Dotyczy: przetarg nieograniczony na wykonanie robót budowlanych polegających na przebudowie układu komunikacyjnego dróg w Powiecie Sokólskim na terenie Gmin Dąbrowa Białostocka i Suchowola

Zarząd Powiatu Sokólskiego, jako Zamawiający, na podstawie art. 135 ust. 2 i ust. 6 ustawy z dnia 11 września 2019 r. - Prawo zamówień publicznych (tj. Dz.U. z 2021 r. poz. 1129 i 1598) informuje o złożonych przez uczestników postępowania wnioskach o wyjaśnienie zapisów Specyfikacji Warunków Zamówienia.

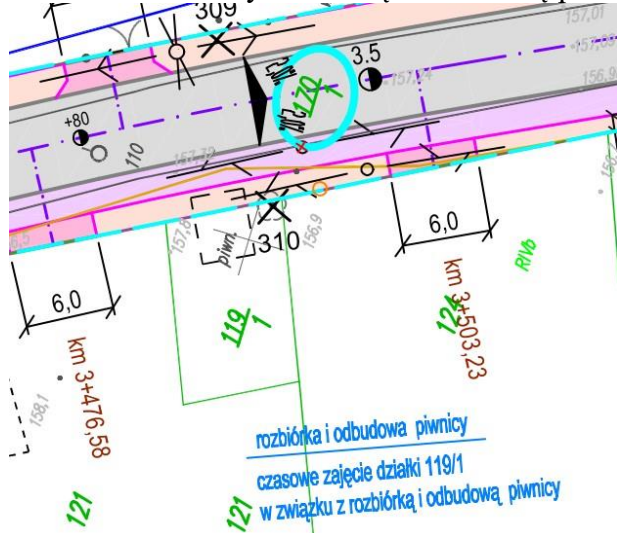
Zwracamy się o potwierdzenie, że przebiegająca linia gazociągu nie koliduje z przebudowywanym odcinkiem drogi.

Mapa zasadnicza z naniesionym przebiegiem gazociągu została dołączona w „branży drogowej” w folderze „uzgodnienia-gestorzy sieci”.

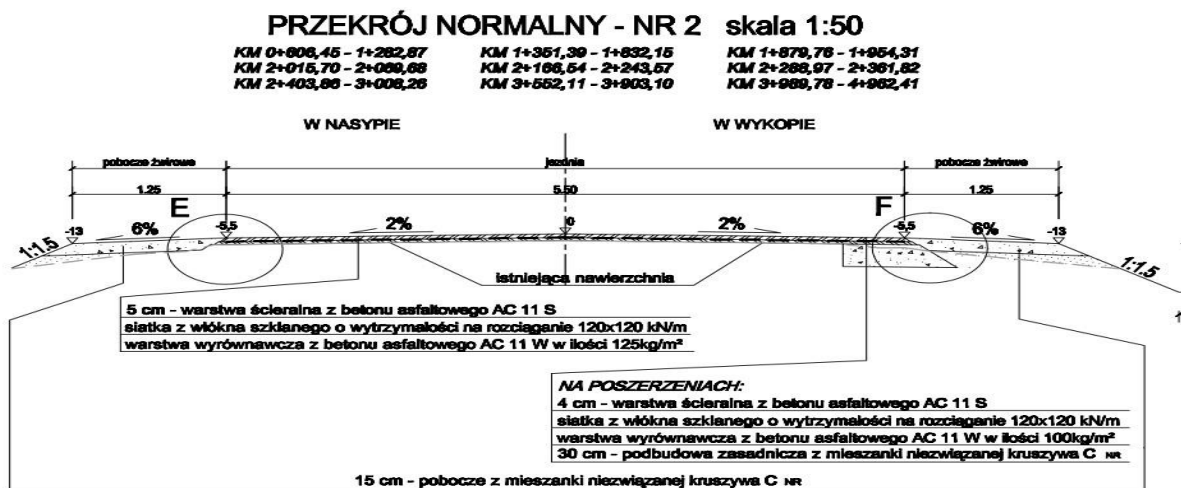
W kosztorysie ofertowym (A) jest:

5.3	D.05.03.05A Nawierzchnie z betonu asfaltowego - warstwa ścieralna		
50 d.5.3	Nawierzchnie z betonu asfaltowego AC 11 S o grubości 4 cm (warstwa ścieralna): - droga: 27224,00 m ² - zjazdy: 729,98 m ²	m ²	27953,98
5.4	D.05.03.05B Nawierzchnia z betonu asfaltowego - warstwa wiążąca		
51 d.5.4	Nawierzchnie z betonu asfaltowego AC 11 W o grubości 4 cm (warstwa wiążąca na zjazdach i poszerzeniach jezdni oraz jako warstwa wyrównawcza w ilości 100 kg/m ² na istniejącej nawierzchni bitumicznej) - wraz z odsadzkami: - droga: 27224 m ² - zjazdy: 729,98 m ²	m ²	28568,968

Natomiast wg przekroju normalnego grubość ta wynosi 2*5 cm

Jeżeli konstrukcja ma być zgodna z kosztorysem ofertowym zwracamy się o zamieszczenie prawidłowego przekroju normalnego nr 2 z konstrukcją 4 cm warstwa ścieralna z AC 11 S i warstwa wyrównawcza w ilości 100 kg/m².

PRZEKRÓJ NORMALNY - NR 2 skala 1:50

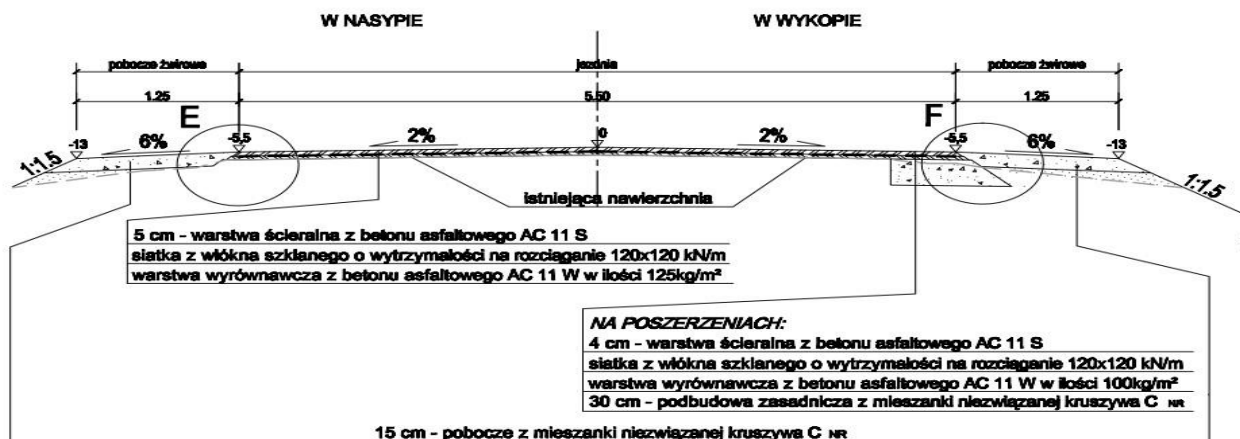
Zwracamy się o zamieszczenie prawidłowego rysunku przekroju normalnego nr 2, ponieważ zgodnie z zamieszczonym, technicznie nie jest możliwe wykonanie warstwy ścieralnej o różnych grubościach zachowując równość poprzeczną oraz warunek wbudowania geosyntetyków w jednej płaszczyźnie.

Na jezdni głównej mamy 5 cm warstwy ścieralnej a na poszerzeniu 4 cm.

Załączono prawidłowy przekrój.

Załączono prawidłowy przekrój.
